Klönschnackbänke

30.12.2011

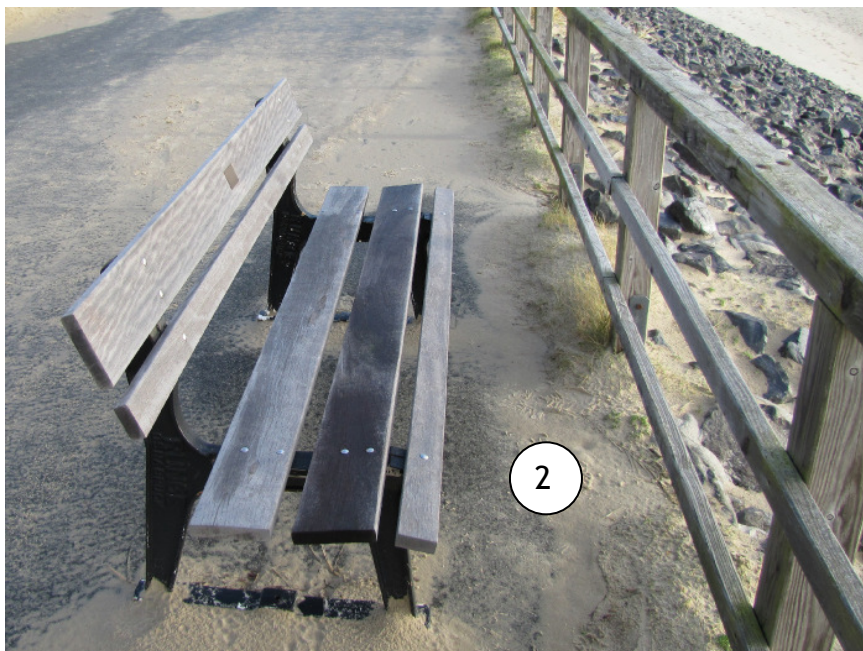
Diese Bank scheint wirklich ein Lehrling gemacht zu haben der seinen Beruf verfehlt hat.

Die Lücken zwischen den einzelnen Brettern sind viel zu groß und auch die Befestigung (roter Pfeil) ist zu nah an Brettrand.

Optisch ist diese Bank eine Katastrophe.
